**DIRECCIÓN GENERAL DE LA MARINA MERCANTE  
CIRCULAR AD No.005-2019**

**LICITACIÓN PÚBLICA No.LPN-001/2019 PARA LA "ADQUISICIÓN DE EQUIPO E INSTALACIÓN  
PARA EL CENTRO DE FUSIÓN DE LA OFICINA DE ANALISIS Y CONTROL MARÍTIMO"**

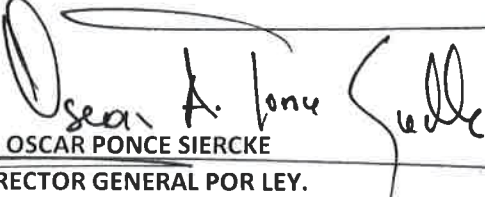
**Pregunta 13** En la reunión se informó que el techo se debe cubrir con cielo falso. ¿Cuántos circuitos de iluminación desean manejar dentro del espacio?

**Respuesta Pregunta 13.** Un total de 6 circuitos: Oficina de Supervisor, Sala de Espera, Sala de Reuniones, Cocineta, Centro de Monitoreo, Oficina de Asistente.
